PROJETO DE LEI Nº 3.921/2022

Parecer Técnico nº: 2022_093_PT_CGRR_ER
Processo nº: 59053.006692/2022-41
Proponente: Prefeitura Municipal de Ponte Nova - MG

Assunto: Análise de viabilidade do Plano de Trabalho conforme Art. 5º da Portaria MDR nº 3033/2020.

1. Localização		PT v2.0
REC-MG-3152105-20220325-01		
Meta 10: Execução de ponte de concreto na Comunidade Vau-Açú	Ação pretendida (X) Reconstrução Total () Reconstrução Parcial	
Coordenadas GPS 20º 30' 42" S 42º 53' 45" O		Localização Distrito do Vau-Açú

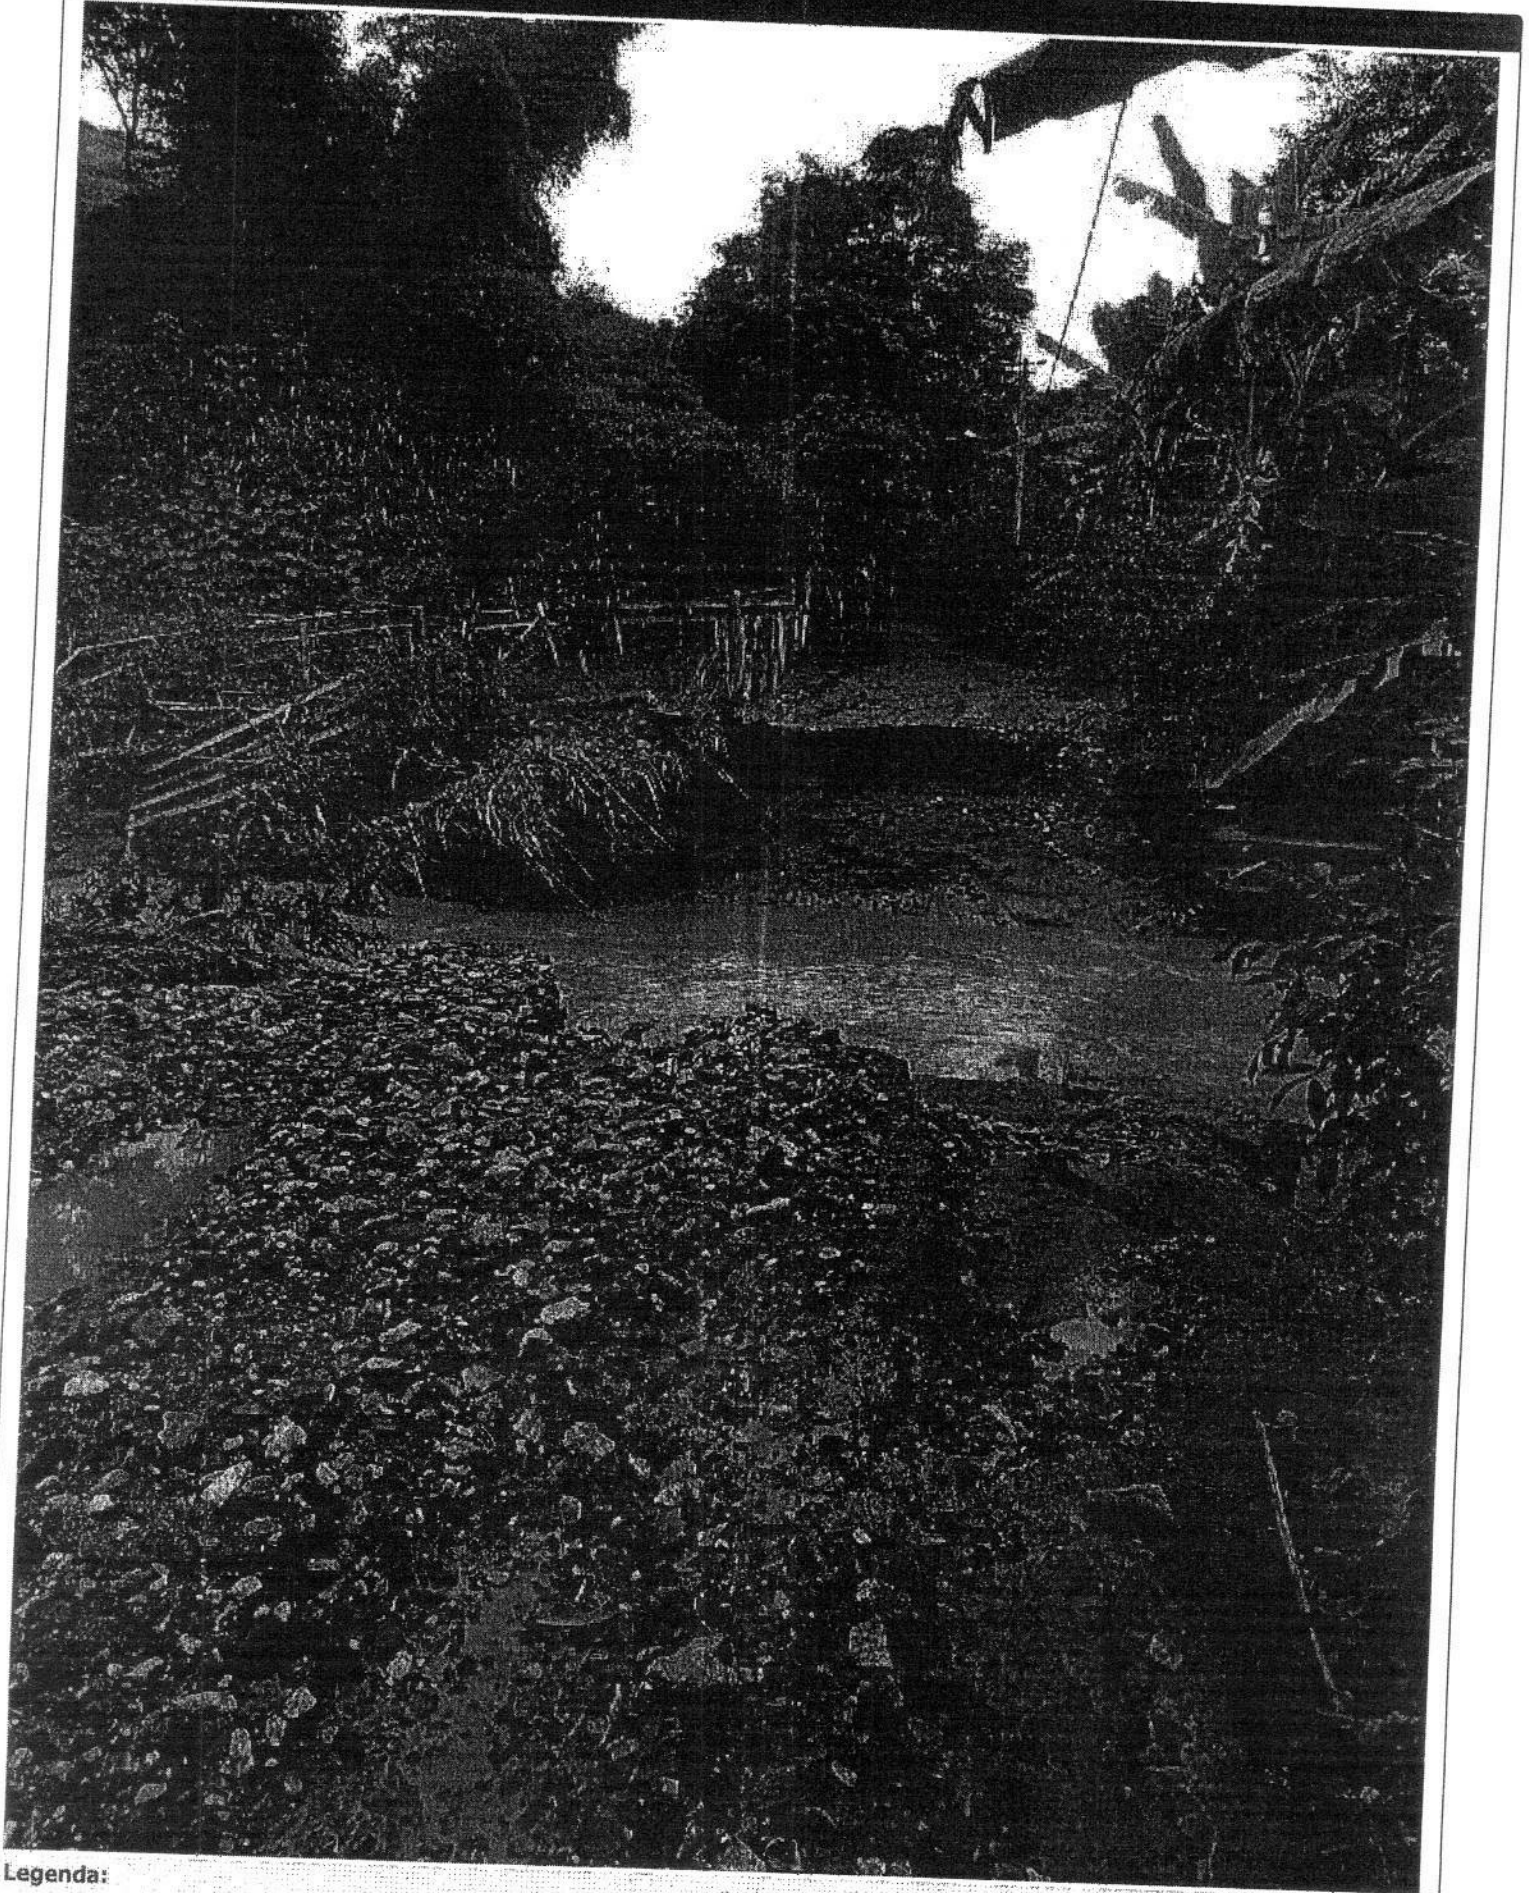
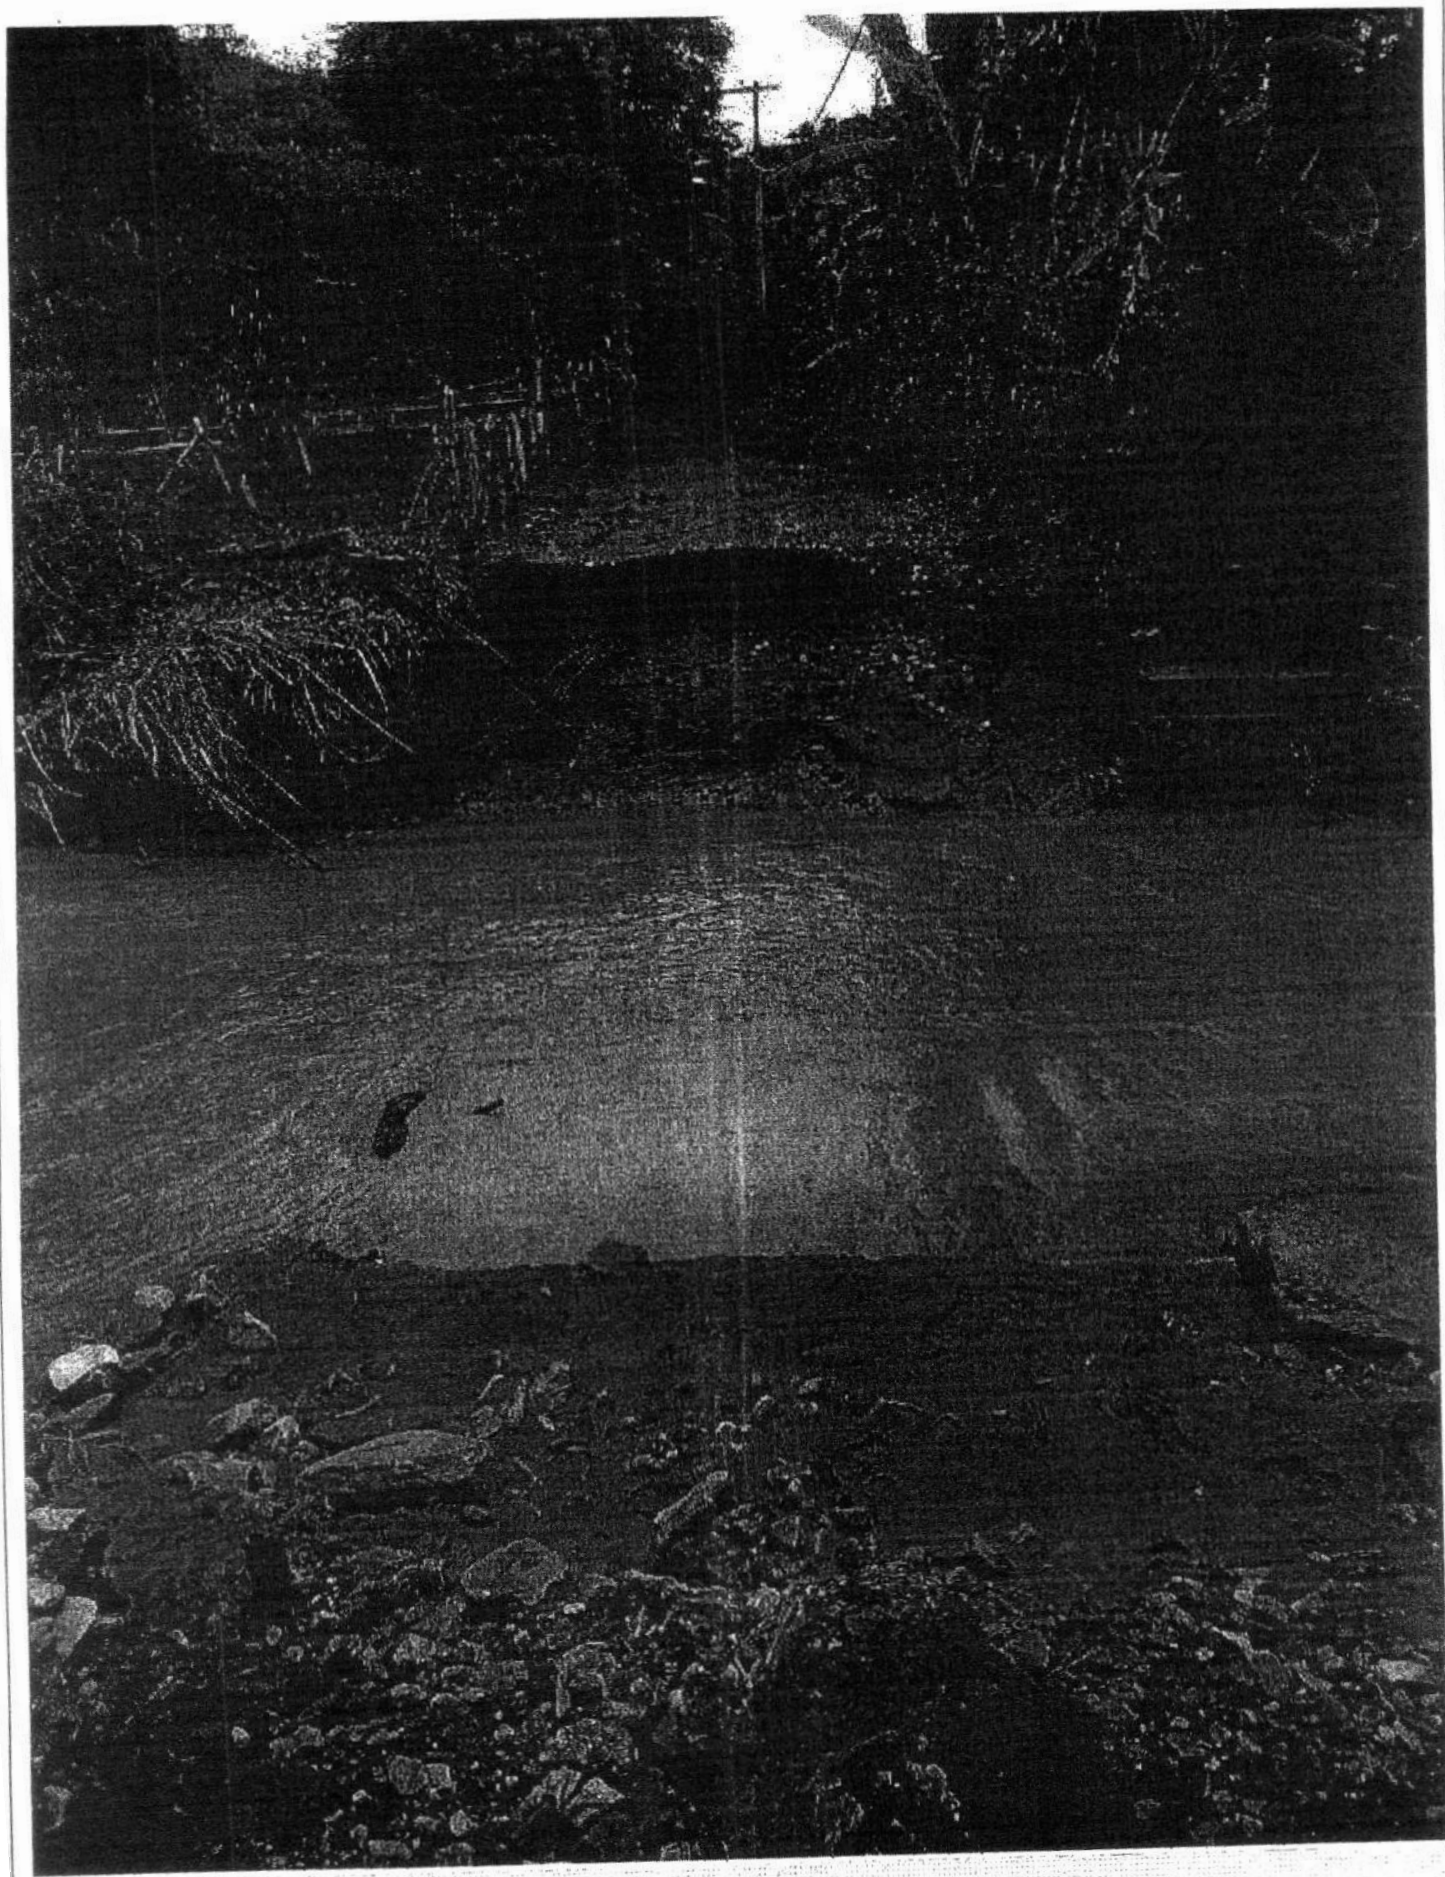
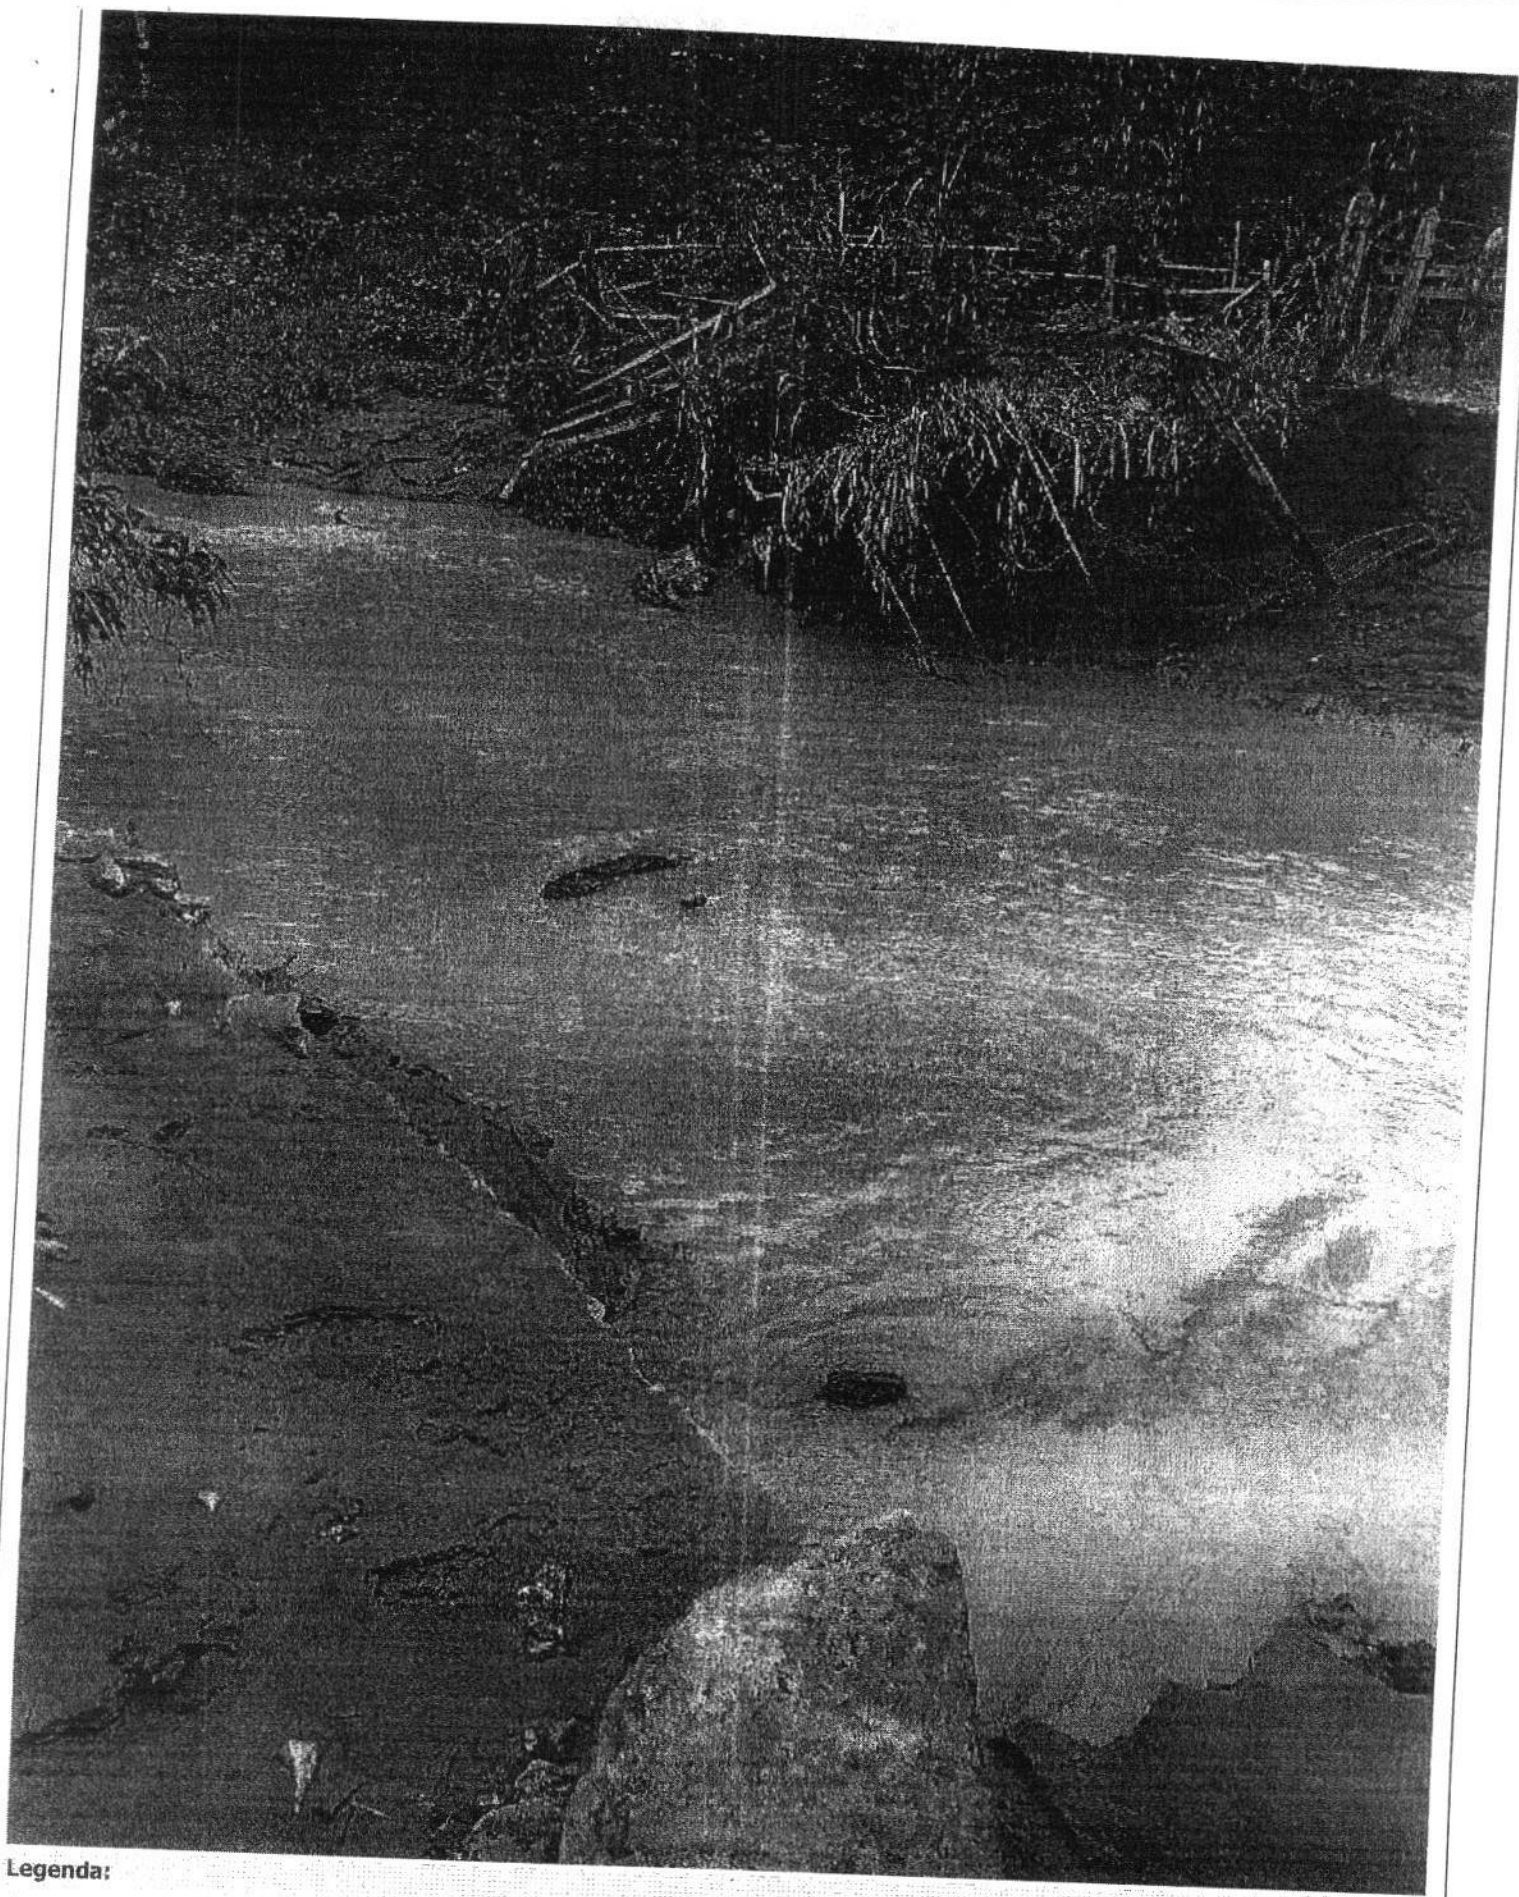
7. A imagem do Google Earth, de 28 de setembro de 2020, mostra que a ponte apresentava funcionalidade e o Relatório de Diagnóstico mostra a mesma danificada, sendo assim, se enquadra na funcional programática de reconstrução;

12. Recomendamos a aprovação das metas 9 e 20 a aprovação parcial da meta 10 no valor total de R\$ 603.765,75.
